АКТ ОБСЛЕДОВАНИЯ
объекта социальной инфраструктуры
ГКОУ СО «Верхнепышминской школы-интерната
им. С.А. Мартиросяна»

По адресу: 624096, Свердловская область, г.Верхняя Пышма,
ул. М.Сибиряка д. 5.

К ПАСПОРТУ ДОСТУПНОСТИ ОСИ
№ 3

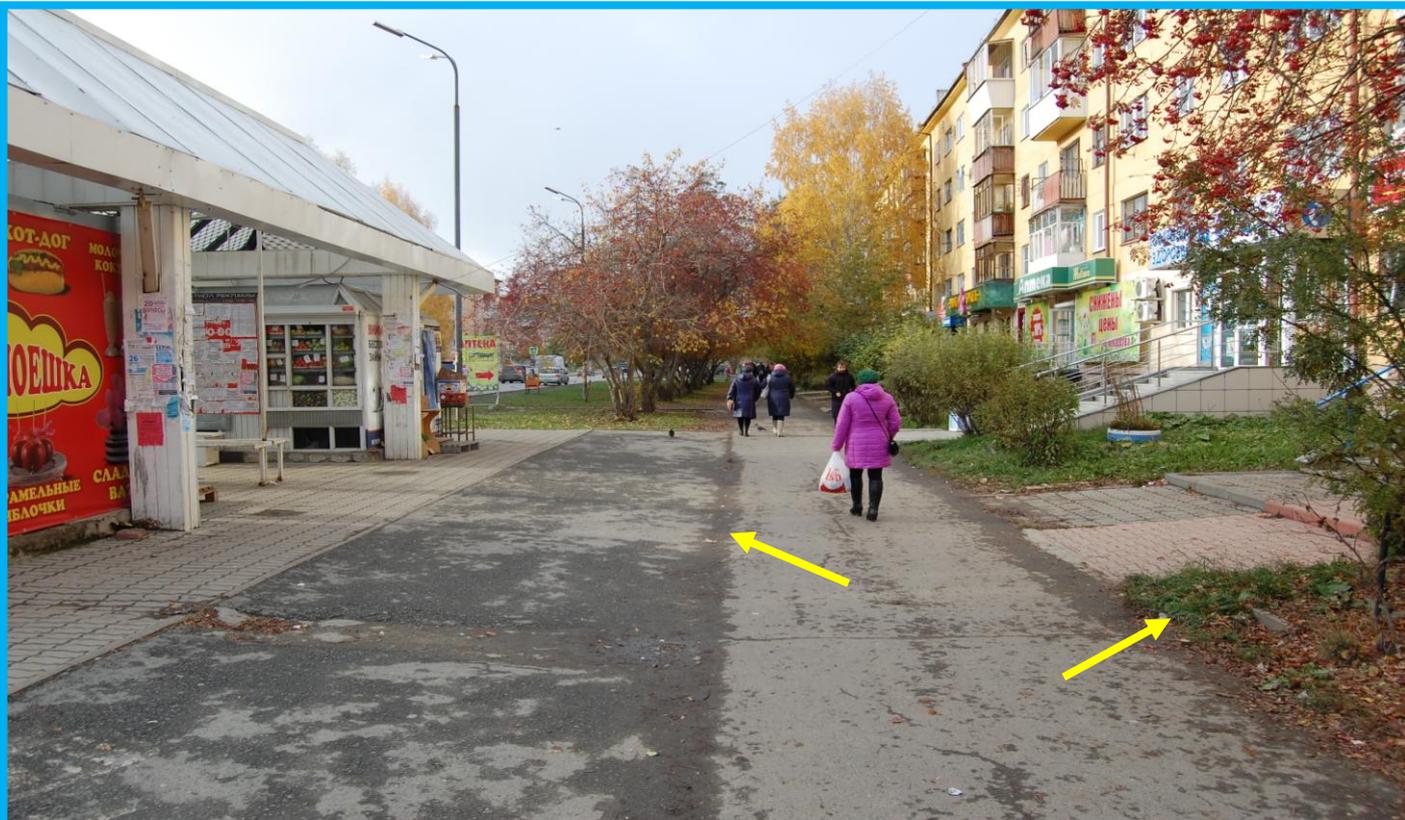
<p>4.1.5</p>	<p>По обеим сторонам перехода через проезжую часть должны быть установлены бордюрные пандусы.</p>	<p>Пандус установлен не во всех местах пересечения с проезжей частью, выездами с прилегающей территории</p>	<p>Не соответствует</p>	<p>7.1.2</p>
--------------	---	---	-------------------------	---------------------

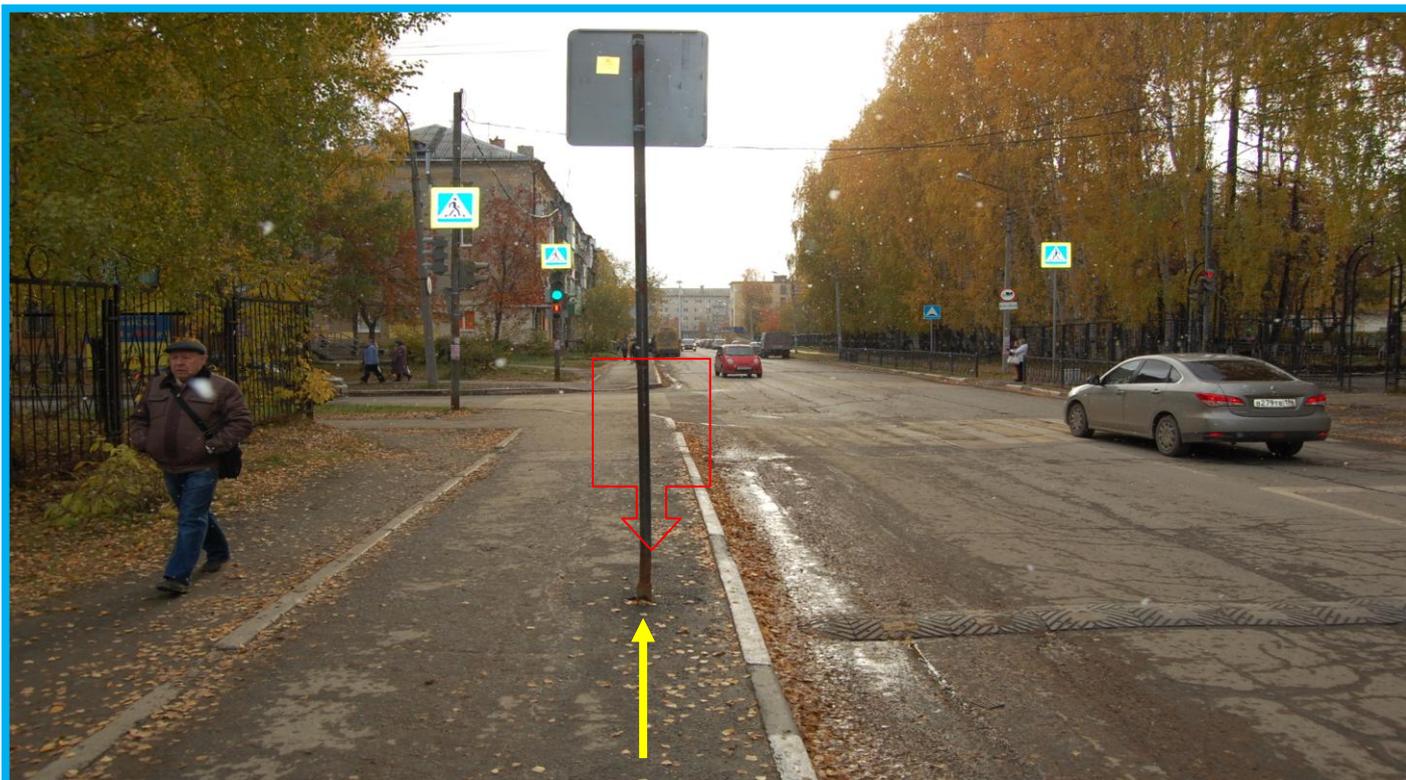
4.1.11.	<p>Покрытие пешеходных дорожек, тротуаров и пандусов должно быть из твердых материалов, ровным, шероховатым, без зазоров, не создающим вибрацию при движении, а также предотвращающим скольжение, т.е. сохраняющим крепкое сцепление подошвы обуви, опор вспомогательных средств хождения и колес кресла-коляски при сырости и снеге.</p>	<p>Поверхность тротуаров имеет разрушения, неровности.</p>	<p>Не соответствует</p>	<p>7.1.5</p>
	<p>Покрытие из бетонных плит должно иметь толщину швов между плитами не более 0,015 м. Покрытие из рыхлых материалов, в том числе песка и гравия, не допускается.</p>	<p>На пути движения имеется участок с гравием</p>	<p>Не соответствует</p>	<p>7.1.6</p>

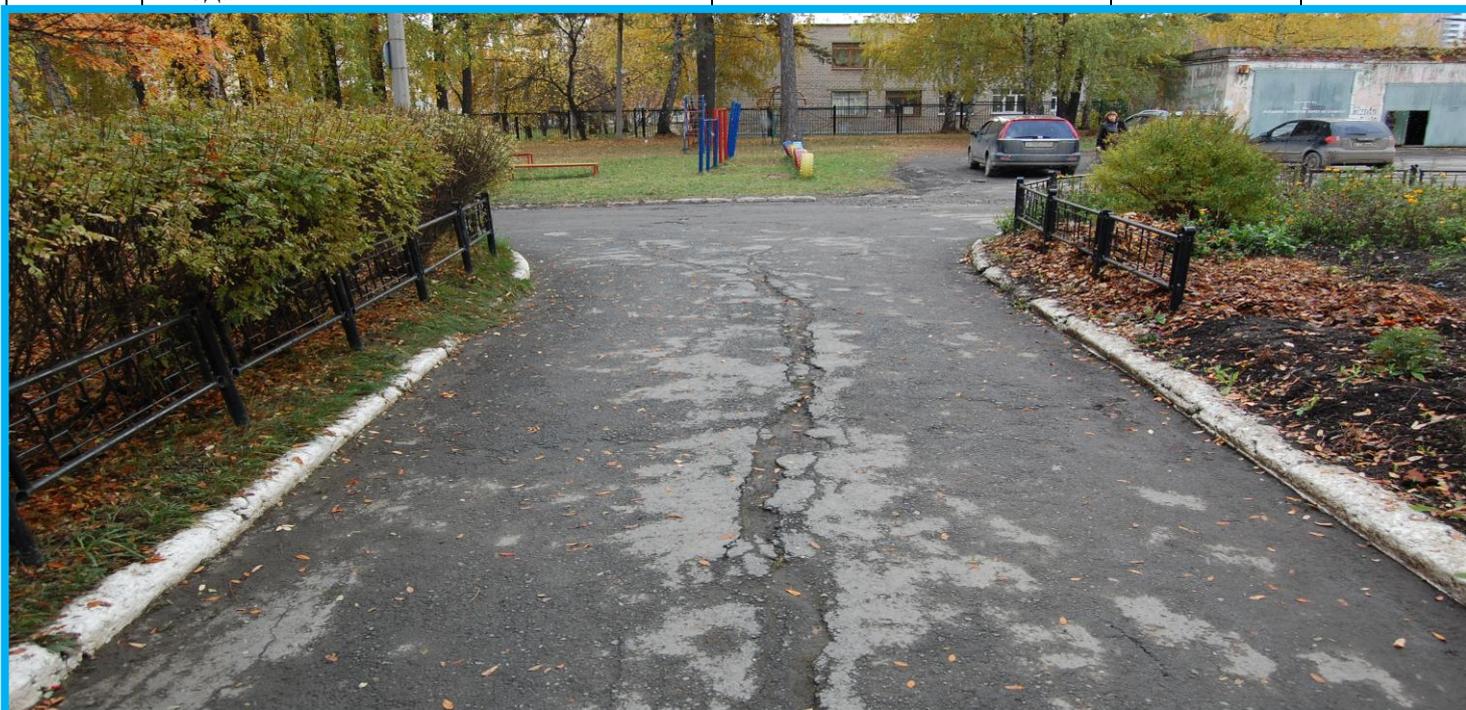
4.1.10.	Тактильные средства, выполняющие предупредительную функцию на покрытии пешеходных путей на участке, следует размещать не менее чем за 0,8 м до объекта информации или начала опасного участка, изменения направления движения, входа и т.п.	Тактильные предупреждающие средства отсутствуют	Не соответствует	1.2.4
---------	---	---	------------------	-------

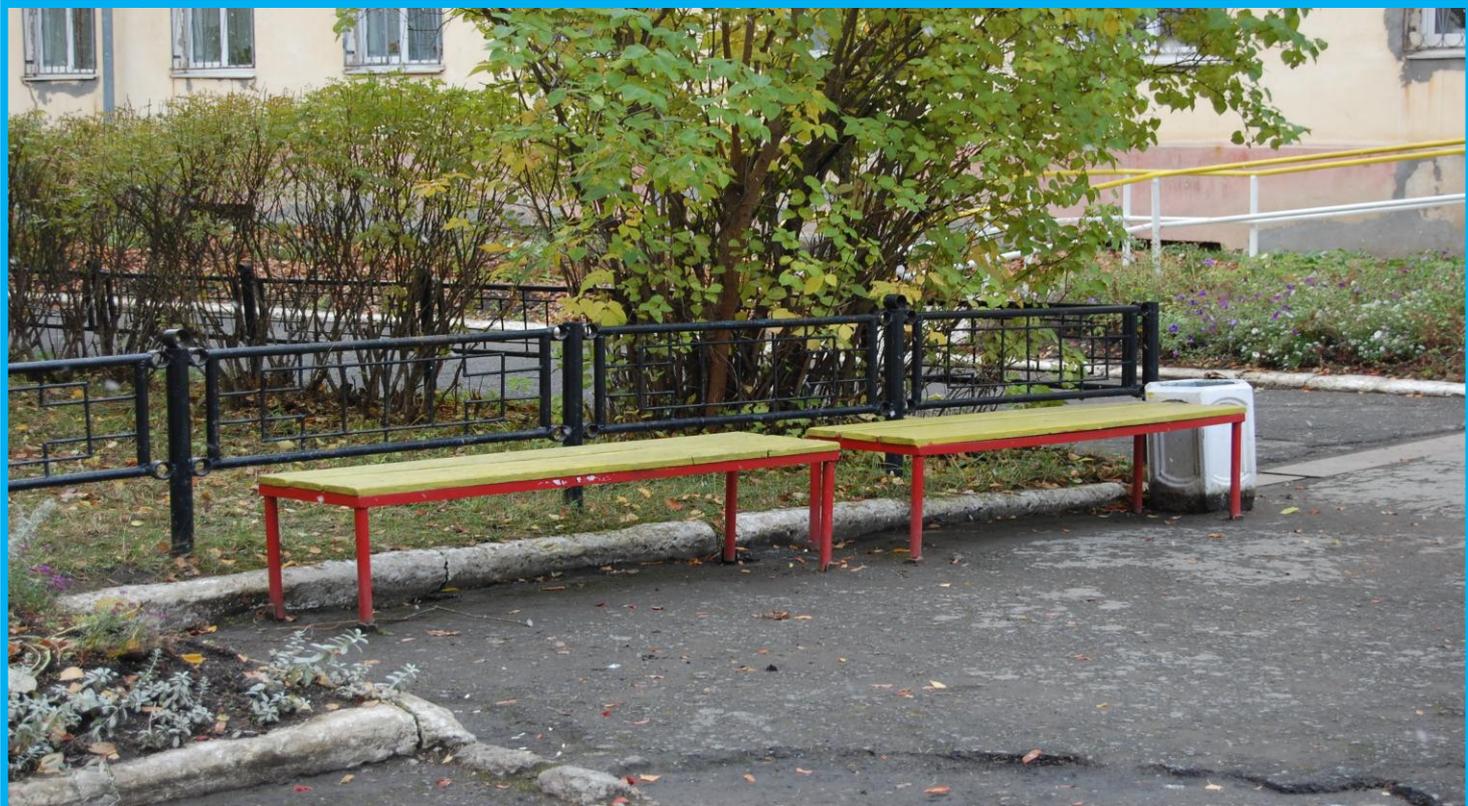
4.1.11.	<p>Покрытие пешеходных дорожек, тротуаров и пандусов должно быть из твердых материалов, ровным, шероховатым, без зазоров, не создающим вибрацию при движении, а также предотвращающим скольжение, т.е. сохраняющим крепкое сцепление подошвы обуви, опор вспомогательных средств хождения и колес кресла-коляски при сырости и снеге.</p>	<p>Покрытие пешеходных дорожек не ровное, покрытие пандуса скользкое</p>	<p>Не соответствует</p>	<p>1.2.5</p>
---------	---	--	-------------------------	---------------------

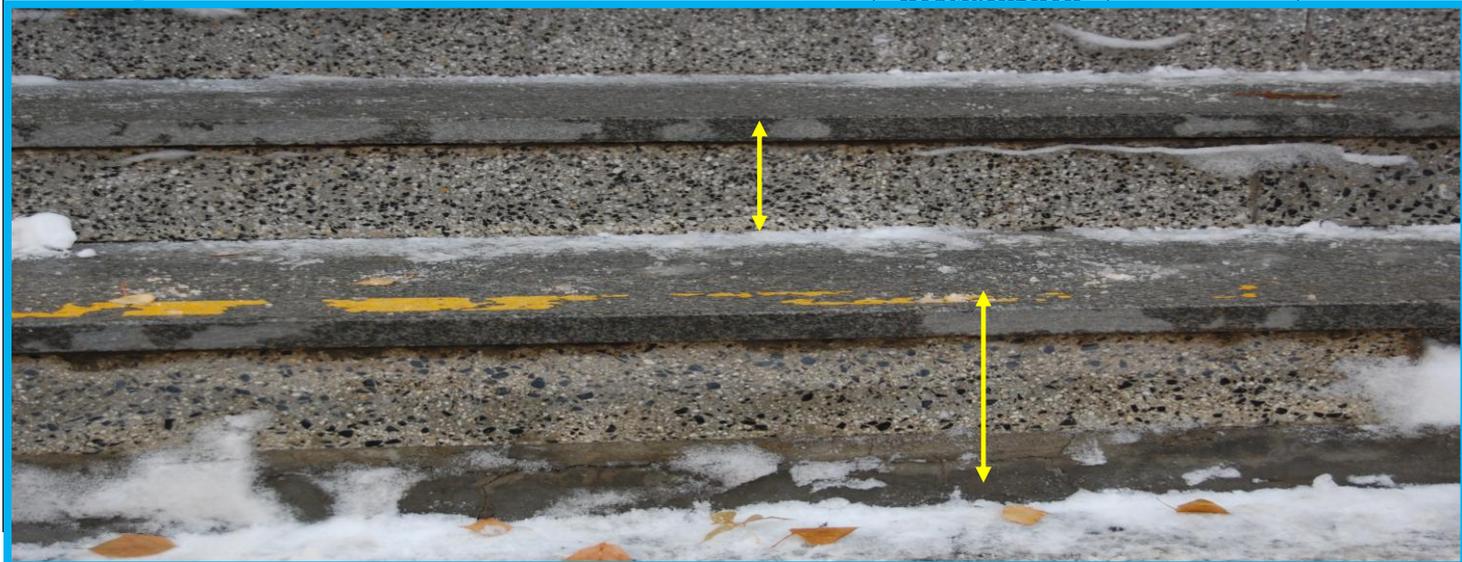
4.1.12.	Для открытых лестниц на перепадах рельефа ширину проступей следует принимать от 0,35 до 0,4 м,	Ширина проступи меньше нормативной	Не соответствует	2.1.1
---------	--	------------------------------------	------------------	-------

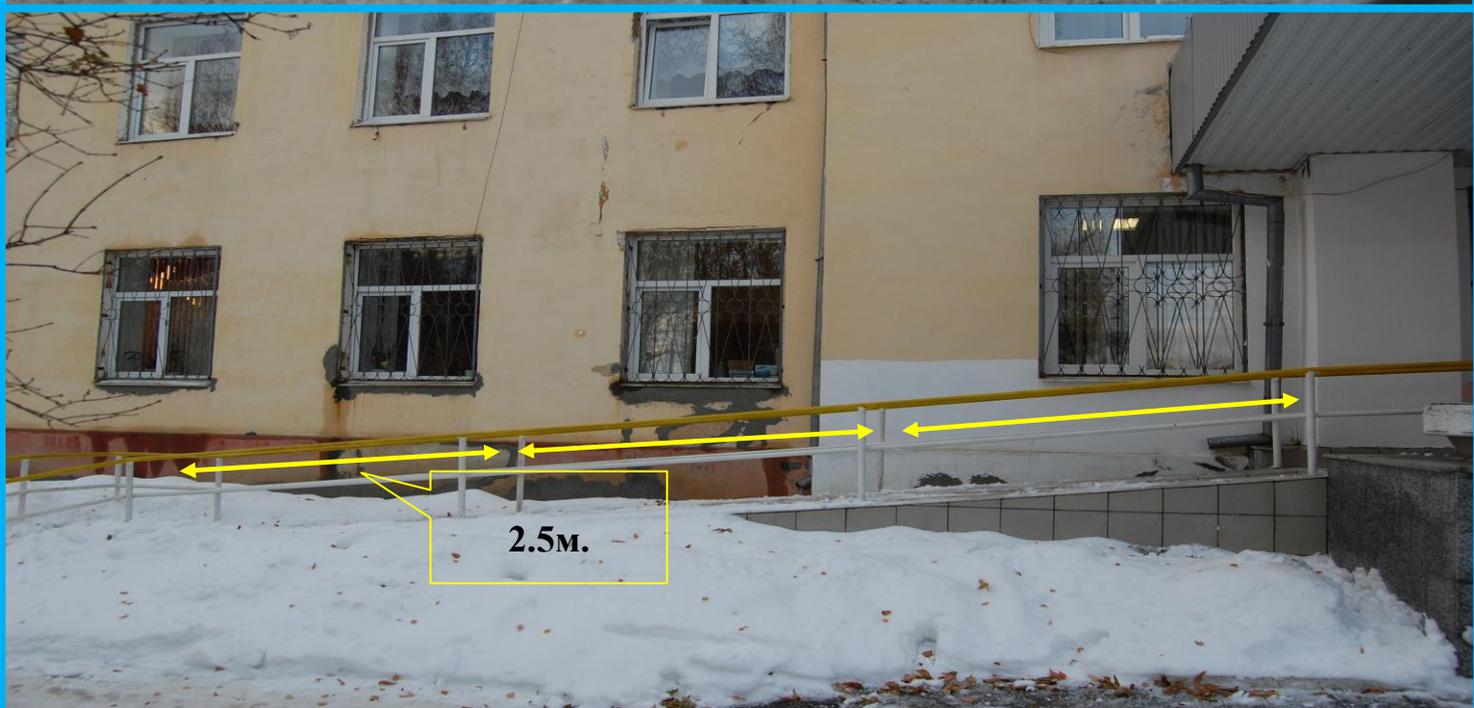
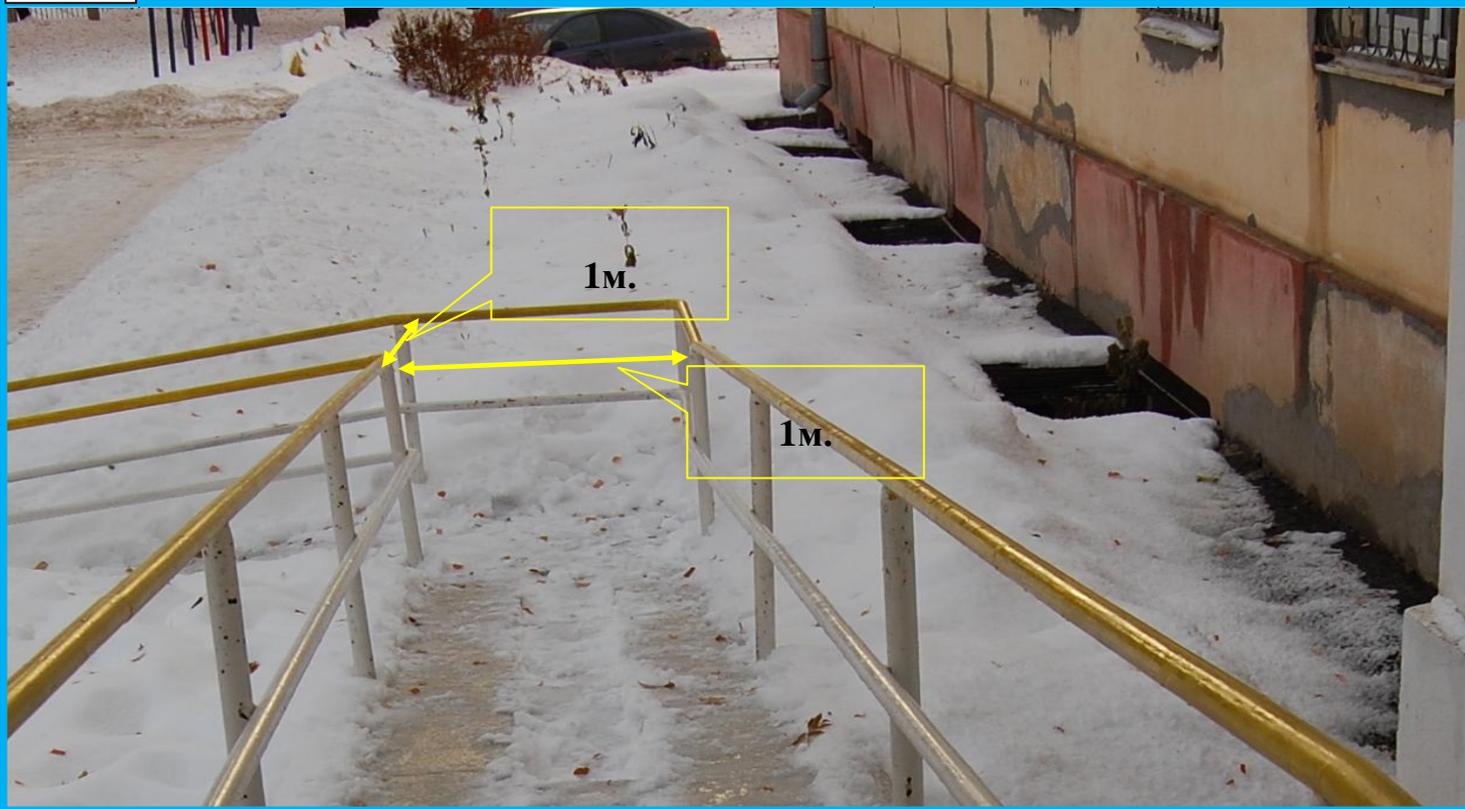
<p>При ширине лестниц на основных входах в здание 4,0 м и более следует дополнительно предусматривать разделительные поручни.</p>	<p>Ширина лестницы более 4,0м, разделительный поручень отсутствует</p>	<p>Не соответствует</p>	<p>2.1.6</p>
--	---	--	-------------------------	---------------------

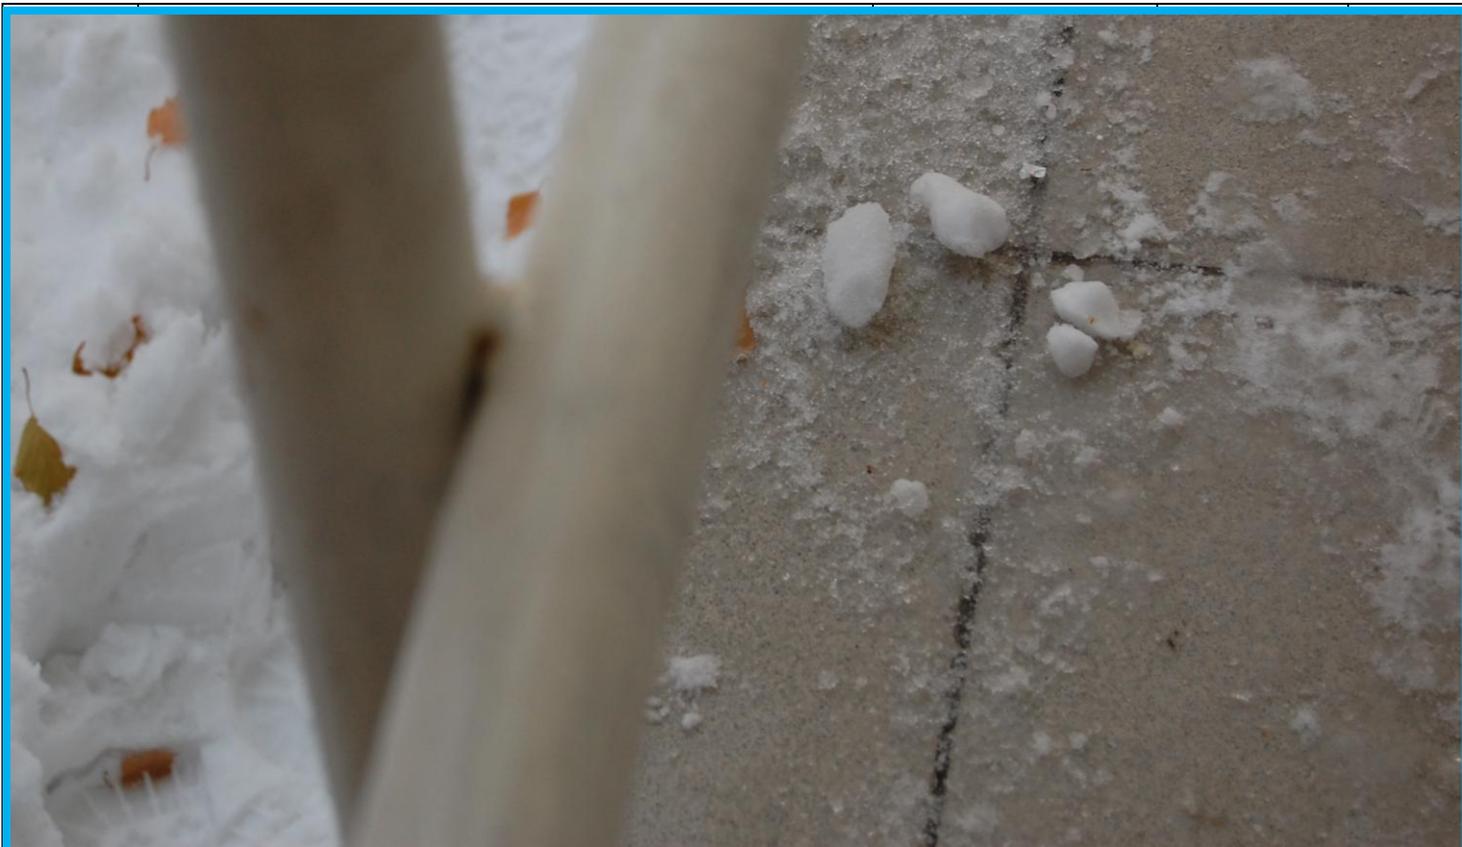
Пандусы должны иметь двухстороннее ограждение с поручнями с учетом технических требований к опорным стационарным устройствам по **ГОСТ Р 51261** на высоте 0,9 м и 0,7м

Высота нижнего поручня меньше нормативной

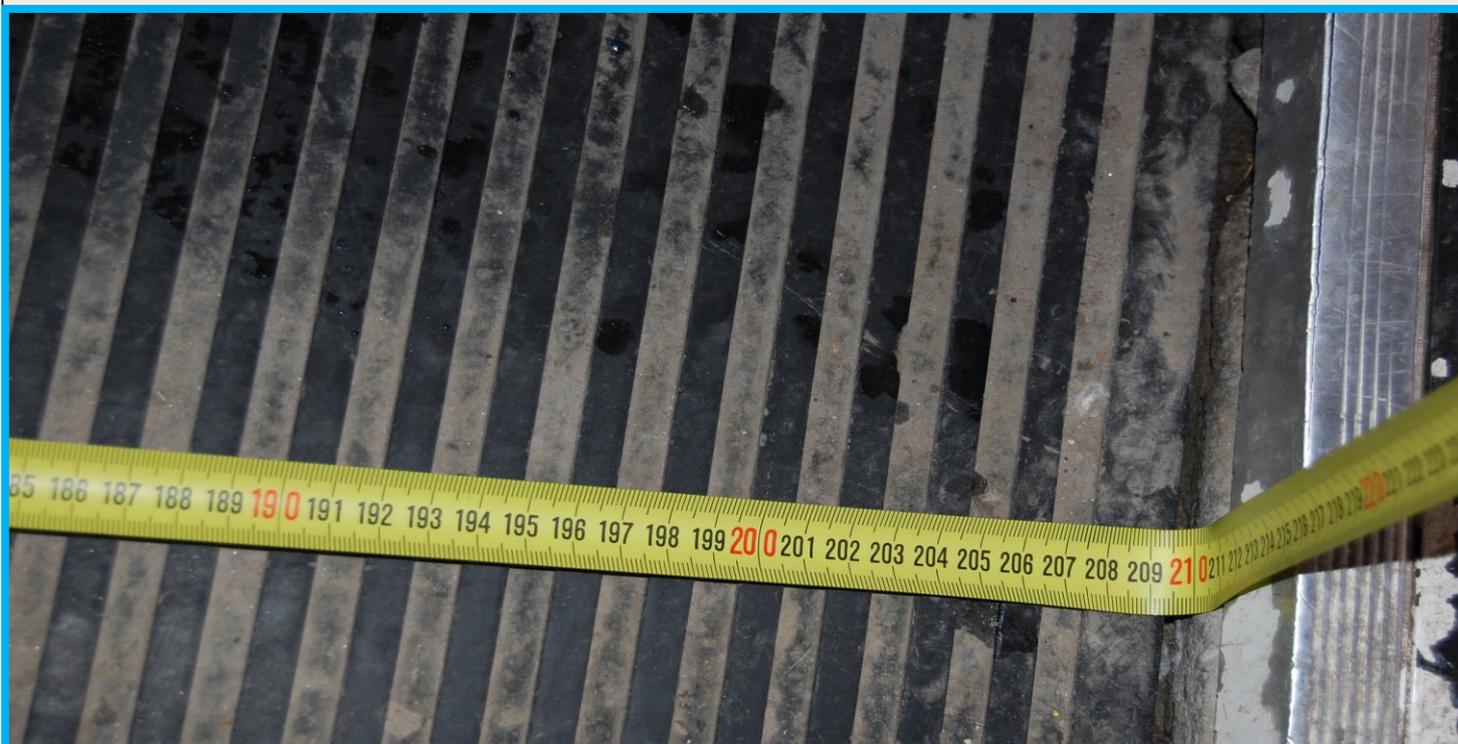
5.1.6.	Наружные двери, доступные для МГН, могут иметь пороги. При этом высота каждого элемента порога не должна превышать 0,014 м.	Высота порогов выше нормативных	Не соответств ует	2.4.2
	При двухстворчатых дверях одна рабочая створка должна иметь ширину, требуемую для однопольных дверей.	Рабочая створка имеет ширину меньше нормативной	Не соответств ует	2.4.3
	На путях движения МГН рекомендуется применять двери на петлях одностороннего действия с фиксаторами в положениях "открыто" или "закрыто".	Фиксаторы "открыто" или "закрыто" отсутствуют	Не соответств уют	2.4.4
